Vyjádření Obce Sušice k dokumentaci „V418/818 – zdvojení vedení“

Vyjádření k dokumentaci záměru „V 418/818 – zdvojení vedení“

Vyjádření k Dokumentaci záměru „V418/818 – zdvojení vedení“ (kód záměru OV8261)

Vyjádření města k dokumentaci vlivů záměru „V418/818 – zdvojení vedení“ dle zákona č. 100/2001 Sb.

Příloha: Fotodokumentace výhledů na stávající VVN z několika míst obce Machová

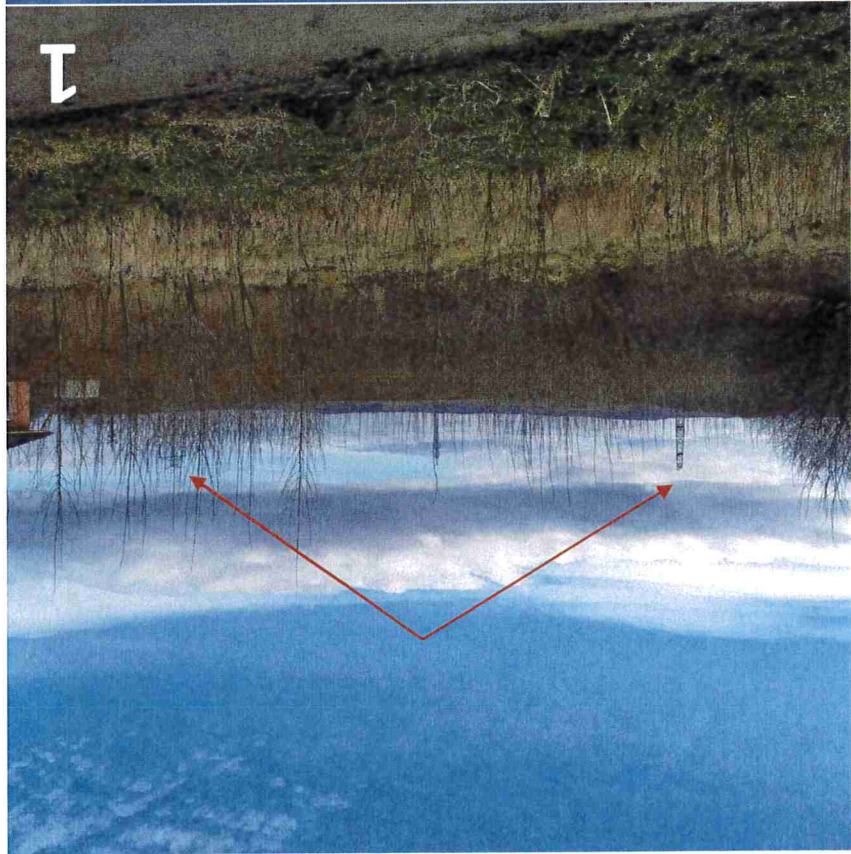
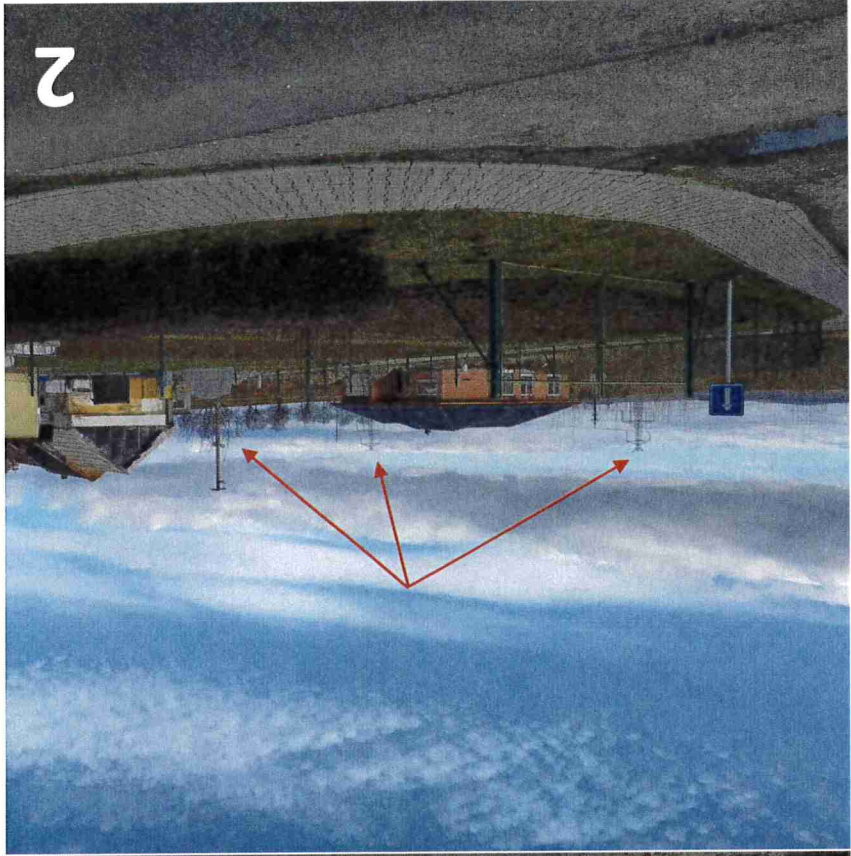
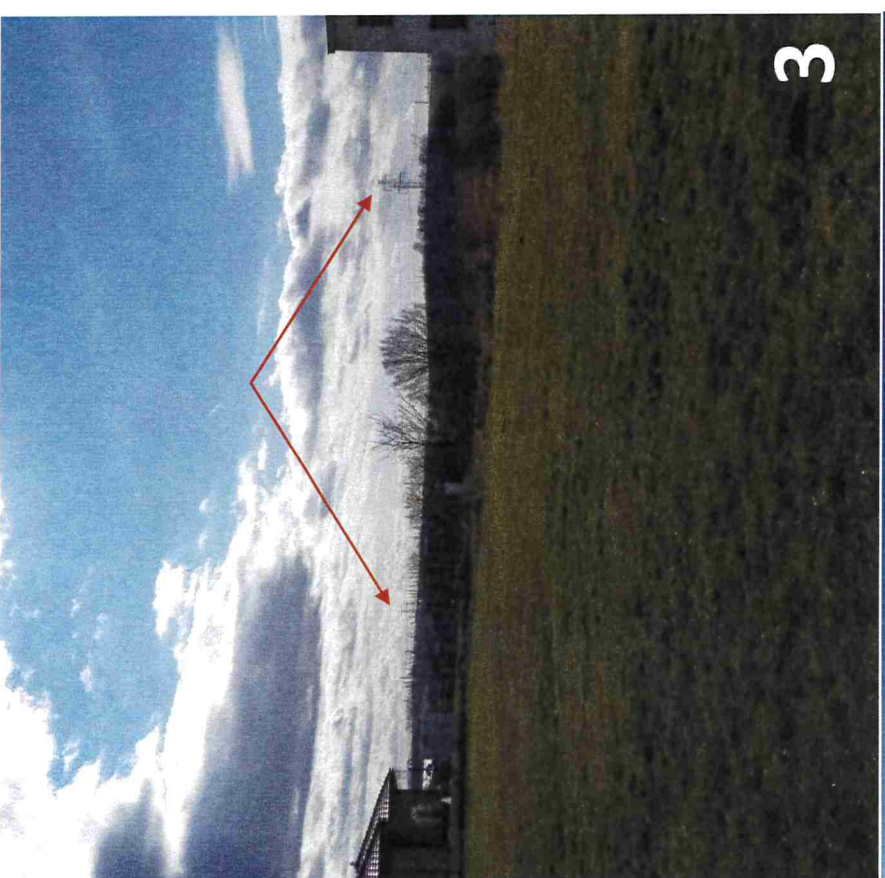
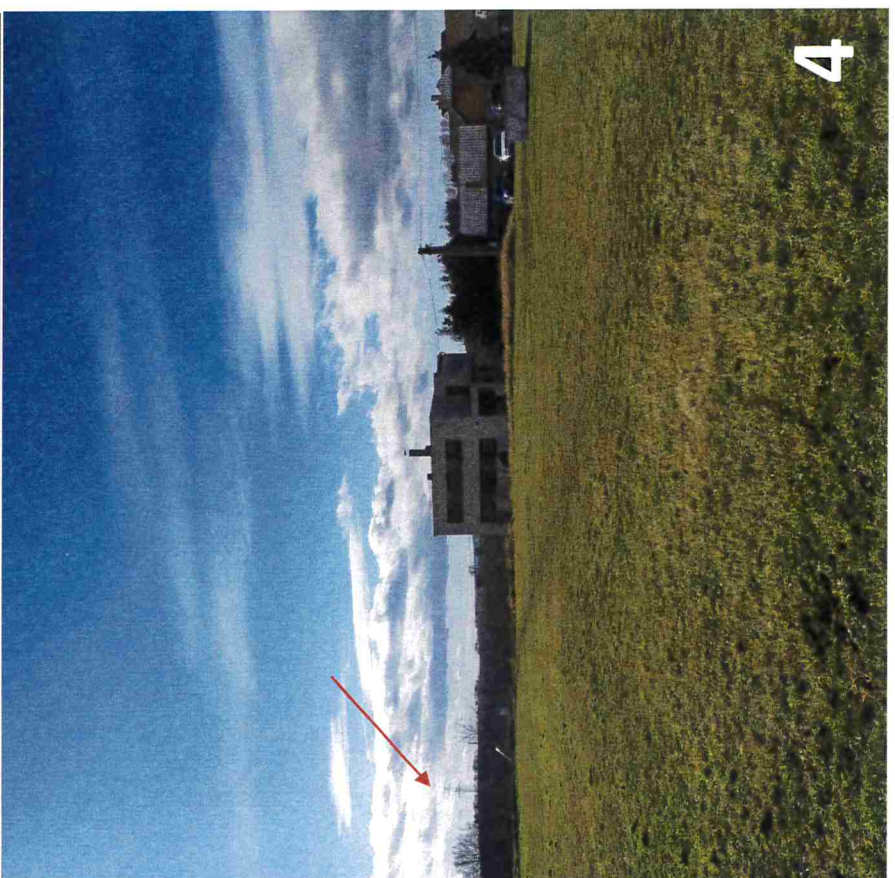
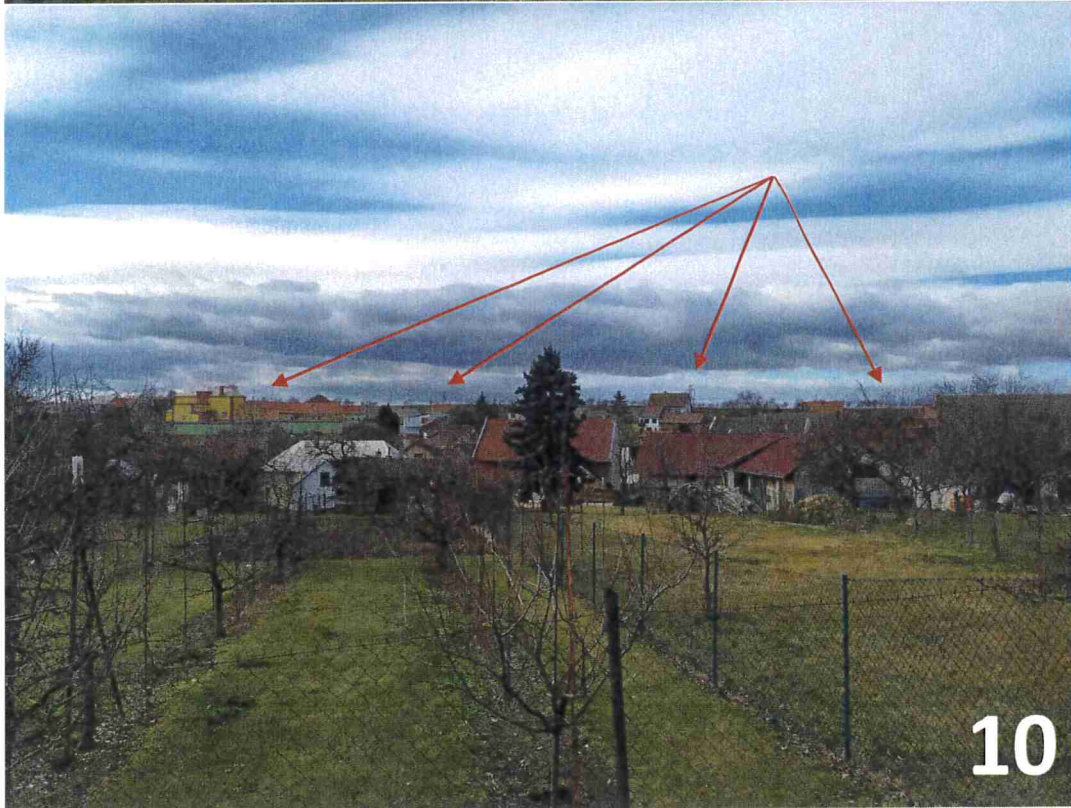
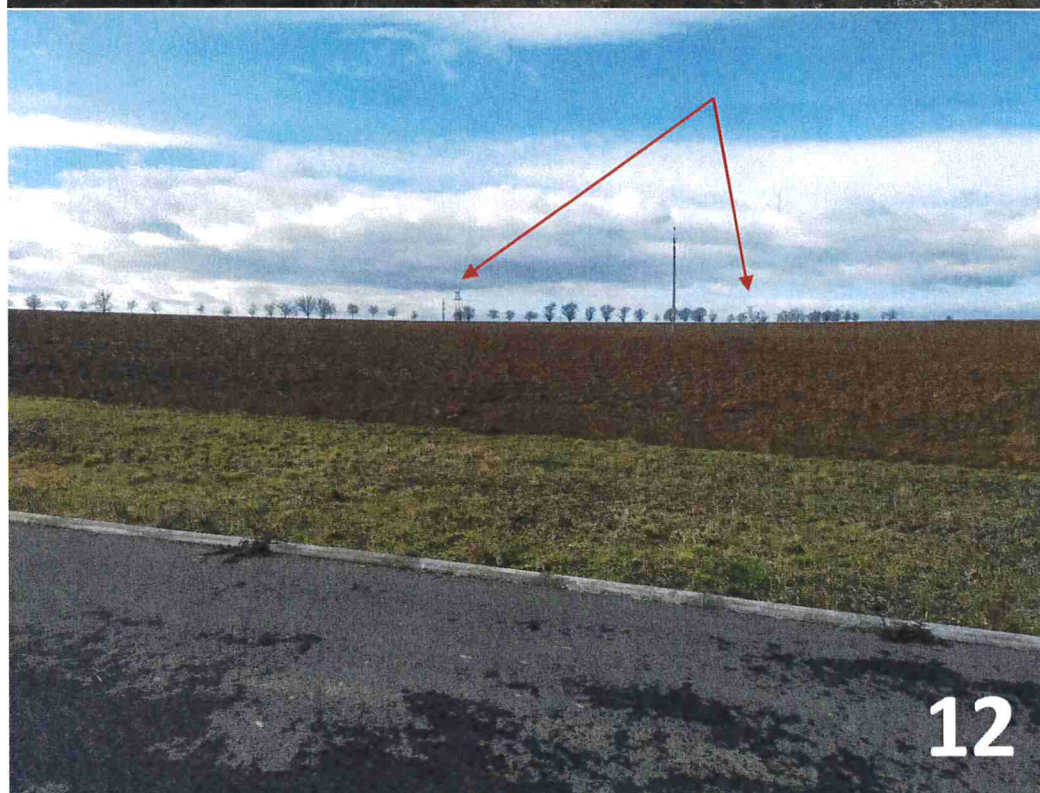
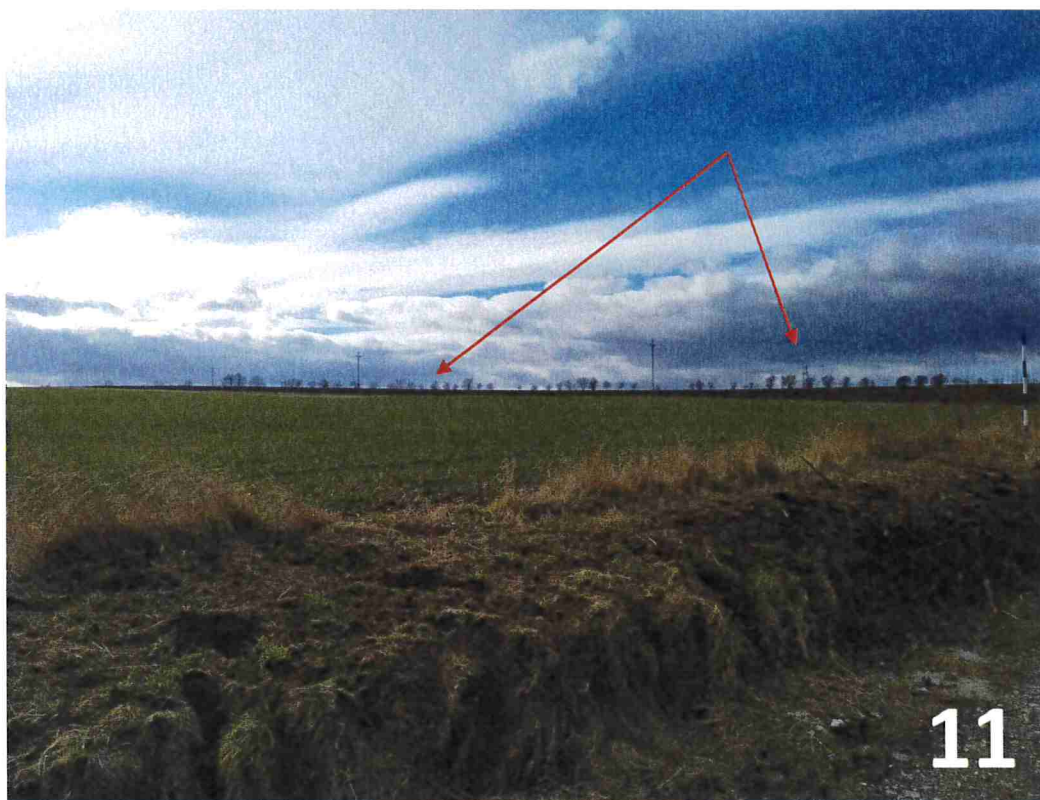
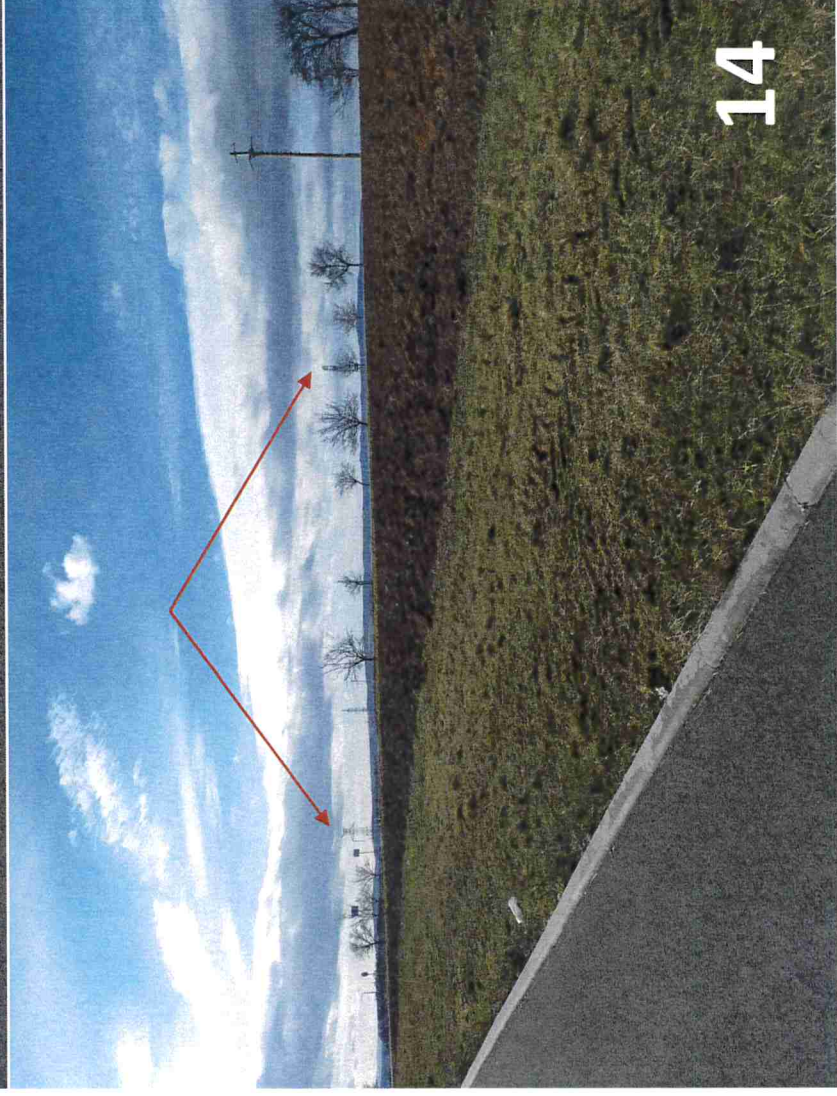
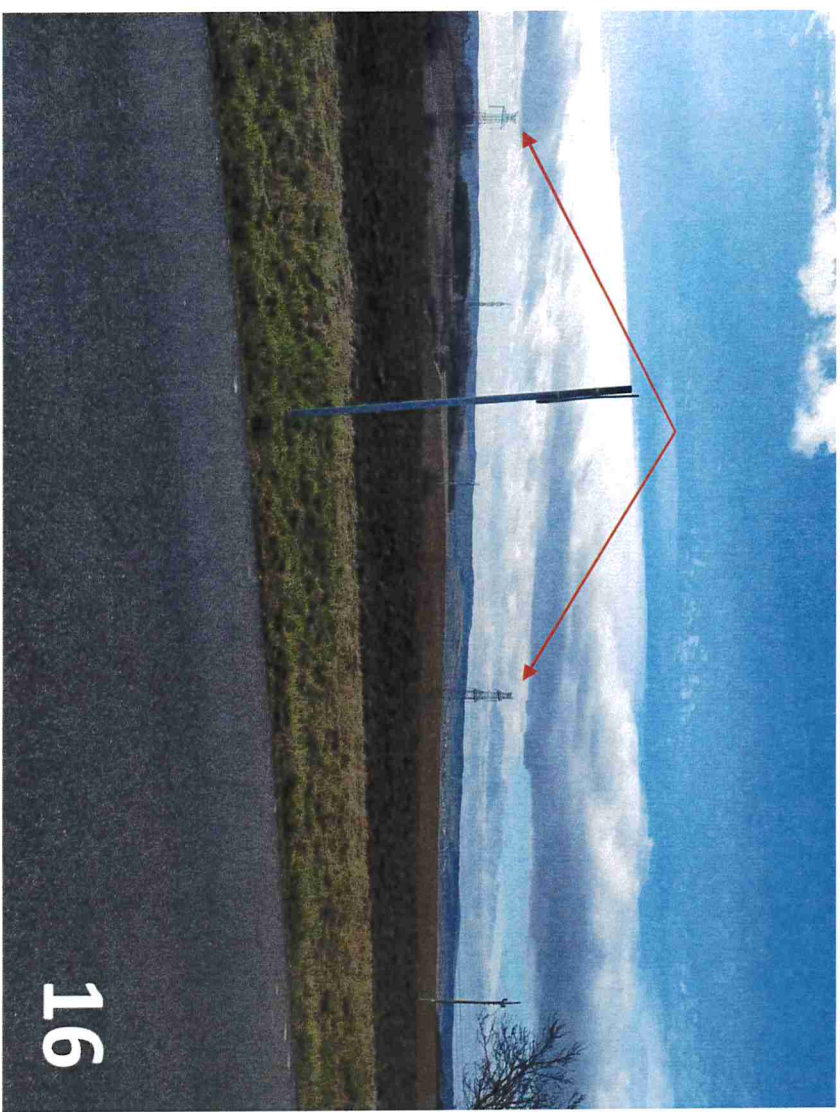
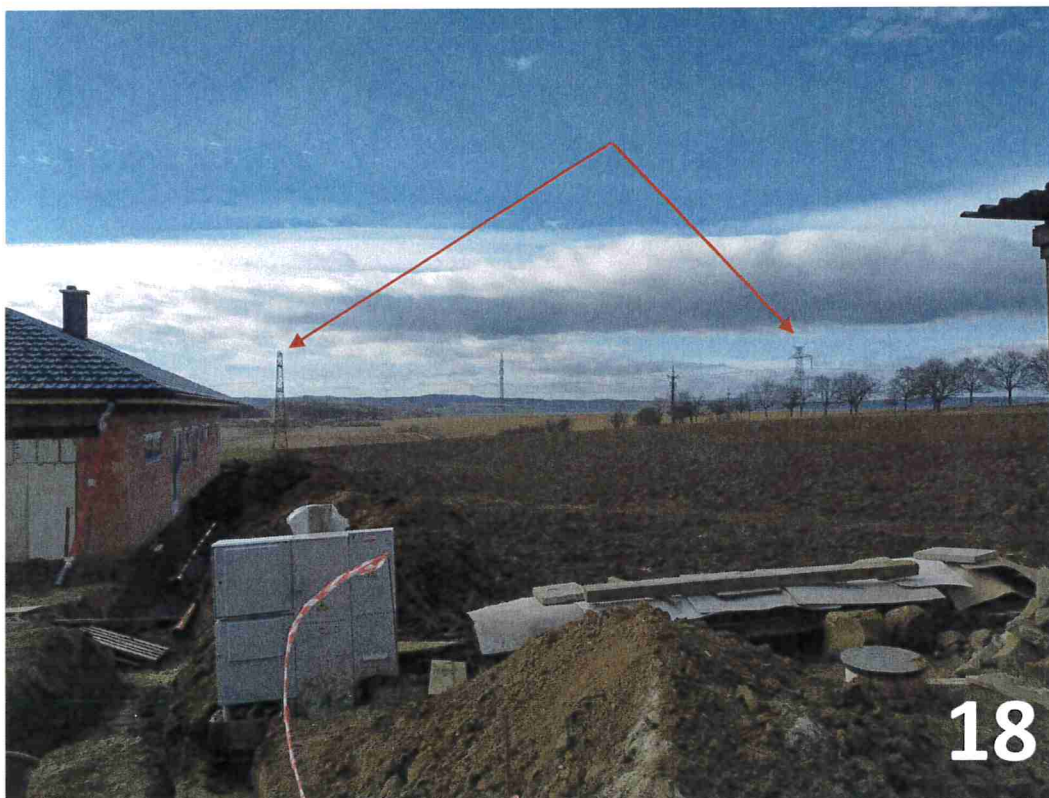
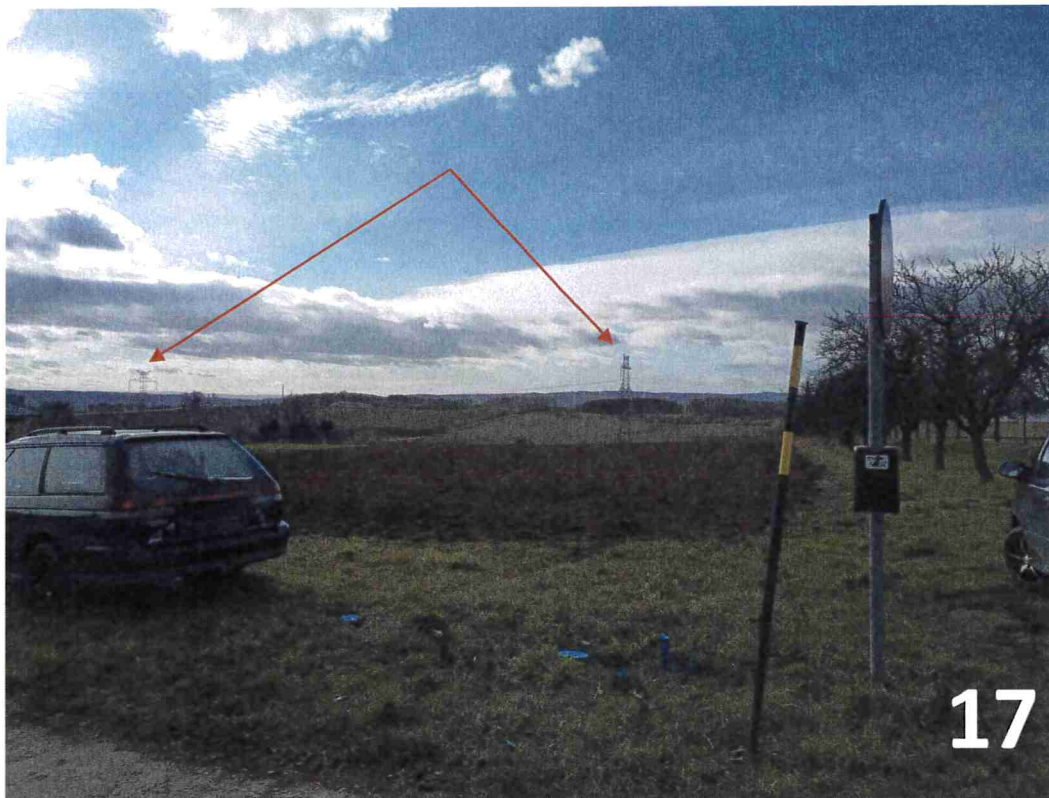
Nesouhlasíme s tvrzeními uvedenými na str. 59 přílohy č. 9 Dokumentace, že pozitivem záměru je zesílení industriálního charakteru a rázu území a dále, že zesílení existující technické dominanty s efektem kumulace elektrovedů lze vnímat pozitivně. Taktéž s uvedenými závěry, týkajícími se nové trasy vedení o nekoliznosti a nezásadní proměně charakteristik území, nelze souhlasit, neboť dochází ke zlehčení a nerespektování kumulace plánovaných záměrů investora v území u obce Machová. Vizualní dojem, díky neexistenci promítnutí nových tras vedení, zcela nelze vyhodnotit. Při stávajícím stavu dvou vedení vedle sebe lze s jistotou tvrdit, že zásah do prostorového uspořádání v okolí obce Machová bude velmi silný, zásadní a negativně vnímaný. Samotná vizualizace záměru v dotčené oblasti obce Machová, která měla posoudit dosah vlivu na občany a krajinný ráz se i při konstatování, že dotčení je z více pohledů, zúžila jen na pohledy na stožáry č. 105 – 107 z jednoho místa v obci Machová a k tomu ještě špatně - zrcadlově situované umístění v ortofotomapě a nekorespondující umístění stožárů se situováním v přehledné situaci – neodpovídají si. Toto vše je nedostatečné a neposkytuje občanům dostatečnou představu o tom, jak záměrem budou dotčeni a i jeho míru vlivu. Silný vizualní vliv je v této části posouzení na krajinný ráz (str. 59) přiznán, avšak nekoresponduje s grafickým zpracováním posouzení (i jeho rozsahem). Požadujeme, vzhledem k plošnému a nezanedbatelnému zasažení krajinného rázu (zásah do prostorového uspořádání krajiny, ovlivnění prostorových vztahů a zhoršení vizuální charakteristiky území) a tím pohody občanů, vizualizaci celé trasy uvažovaných vedení z území obce Machová (dotčené expozici záměru). V příloze dokládáme fotodokumentaci, která postihuje

viditelnost stávajícího vedení, vedle kterého budou posuzované záměry situovány. Podotýkáme, že fotografie byly pořizovány z úrovně komunikací, v patrech rodinných domů je samozřejmě vizuální dopad výraznější. Viz i obr. č. 6 přílohy č. 9 Dokumentace, kde je v pozadí viditelná hustá zástavba obce Machová. Nesouhlasíme s hodnocením vlivu na krajinný ráz od lomu trasy R24 směrem na lom R25 (tab. č. 12 přílohy č. 9 Dokumentace). Zásadně nesouhlasíme se závěry uvedenými na str. 79 cit.*Zdvojení vedení V418/818, bude pro hodnocení obraz krajiny přijatelné, a to i v případě souběhu s elektrovodem V417/817 realizovaným v částečně paralelní trase v úseku dlouhém cca 5 km od stožáru č. 104 po TR Otrokovice. Souběhem sice dojde ke kumulaci vizuálních vjemů přítomností dvou elektrovodů, ale jejich souběh a vzniklé vjemy nelze počítat. Dojde zde k prohloubení vizuálních a estetických vlivů, které jsou vzhledem k poloze vedení vzhledem k pohledově exponovaným místům, dominantám a dalším určujícím charakteristikám krajinného rázu minimální. Lze tedy konstatovat, že jak zdvojení posuzovaného vedení, tak jeho souběhu s plánovaným elektrovodem V417/817 je z hlediska ochrany krajinného rázu akceptovatelné....* Tyto závěry nejsou podloženy (nezpracováno vizuální promítnutí záměru do krajiny exponované ze strany obce Machová) a konstatování zpracovatelů nerespektuje zájmy občanů obce Machová, kdy obec oprávněně požadovala z důvodu významného dotčení záměrem zpracování tohoto posouzení. Pro obec Machová není takto neúplně zpracované posouzení vlivu na krajinný ráz akceptovatelné.
